Bulletin de Service	Emis par le Service Après-Vente
	Compatibilité gamme LCAC 2014/2016 versus LCAC 2017	20/11/2017
		Rev : 3 SB10ARS
		Page 1 sur 4

Le bulletin traite de la compatibilité entre les anciennes unités intérieures LCAC 2014/2016 et les nouvelles unités extérieures YMD versus les nouvelles unités intérieures LCAC 2017 et les anciennes unités extérieures YLD.

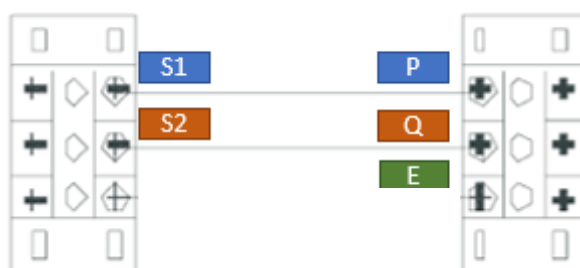
**Cas n°1 :** La compatibilité des anciens groupes extérieurs YLD012 avec nouvelles unités intérieures taille 12 LCAC 2017 **ou** les groupes YMD012 avec les anciennes unités intérieures taille 12 LCAC 2014-2016 → ne fonctionne pas en raison d'un protocole de communication différent.

**Cas n°2 :** La compatibilité entre les nouveaux groupes extérieurs YMD et anciennes unités intérieures Gammes LCAC 2014-2016.

**Cas n°3 :** Compatibilité entre les anciens groupes extérieurs YLD avec les nouvelles unités intérieures Gamme LCAC 2017.
